Motoazadas

2. Juego de reparación adicional (Caja de cambios)

Modelo	como recambio
HB 685.0	Octubre de 2015

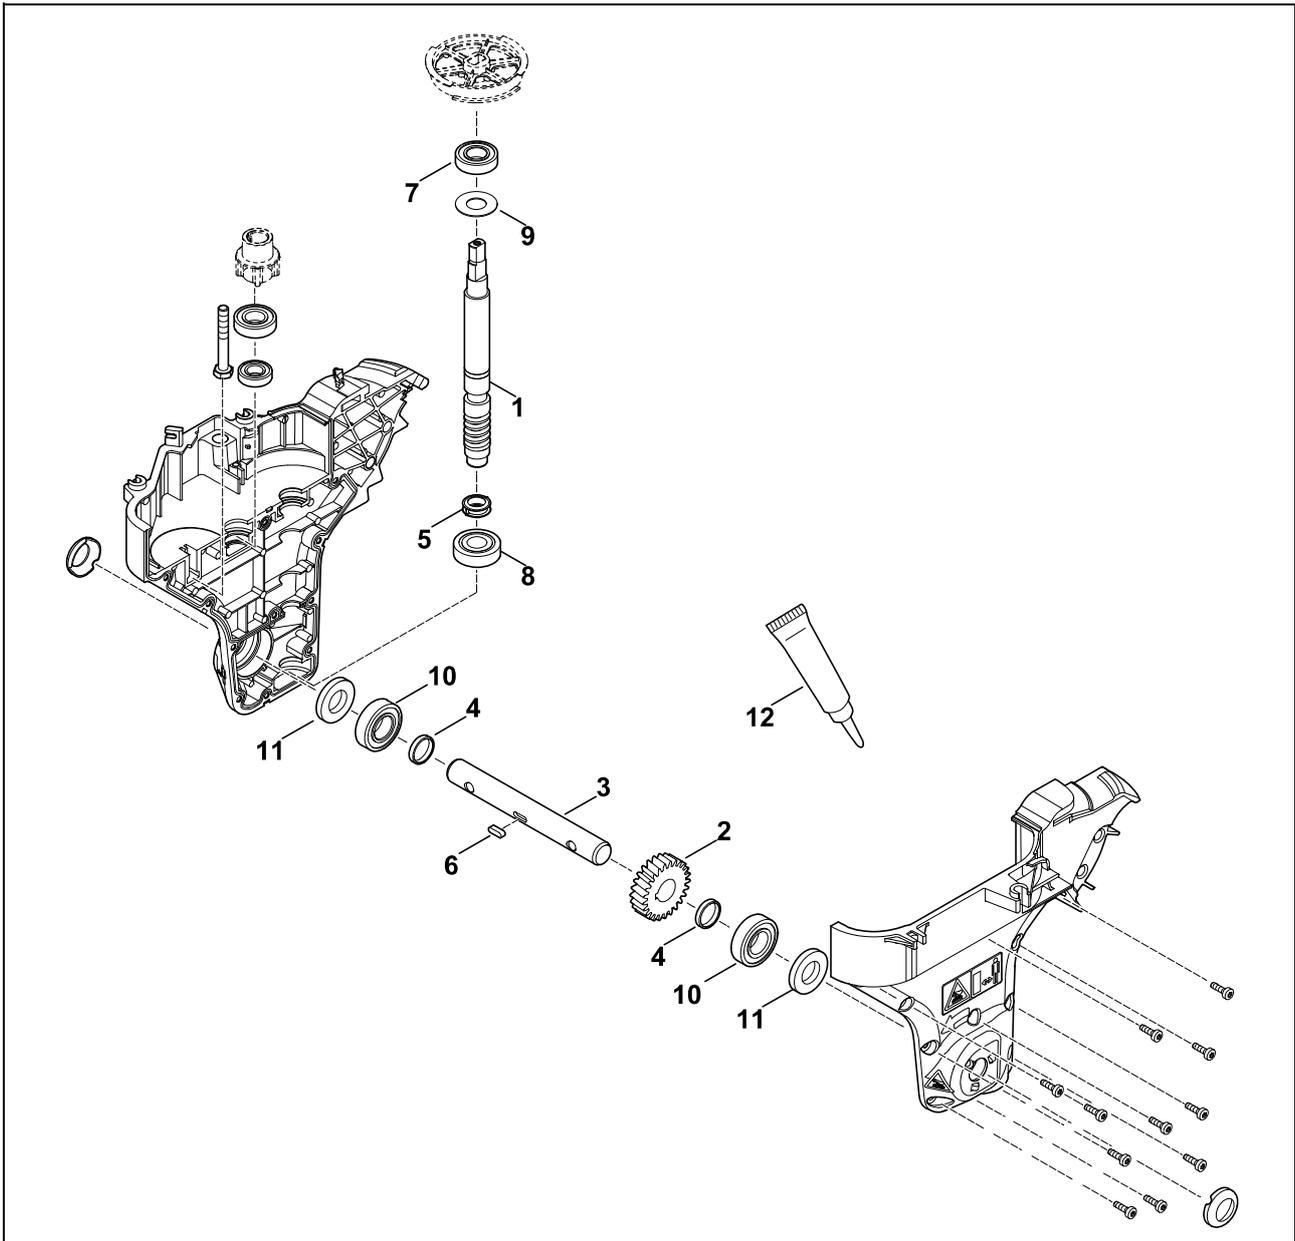
En caso de fugas entre el retén y la carcasa de la transmisión se utiliza el juego de reparación (Caja de cambios) **6241 007 1895**.

El retén **11** tiene que pegarse con la masilla obturadora Curil **12**.

Pos.	Denominación	Versión anterior	Nueva versión	Observación
	Juego de reparación (Caja de cambios)	-	6241 007 1895 □ 1,3-12	(D)
1	Juego de eje sinfín con rueda helicoidal	-	6241 640 1190 □ 2	(E)
2	Rueda helicoidal (no disponible como pieza de recambio individual)	-	-	-
3	Eje	-	6241 642 2600	(E)
4	Anillo distanciador	-	6241 642 8000	(E)
5	Anillo de junta	-	6241 992 5540	(E)
6	Chaveta	-	9470 435 2260	(E)
7	Rodamiento de bolas	-	9503 003 5446	(E)
8	Rodamiento de bolas de contacto angular	-	9504 003 0710	(E)
9	Arandela de ajuste	-	9296 021 1687	(E)
10	Rodamiento de bolas	-	9503 003 6841	(E)
11	Retén	-	9630 003 2930	(E)
12	Masilla obturadora Curil	-	0783 830 2022	(D)
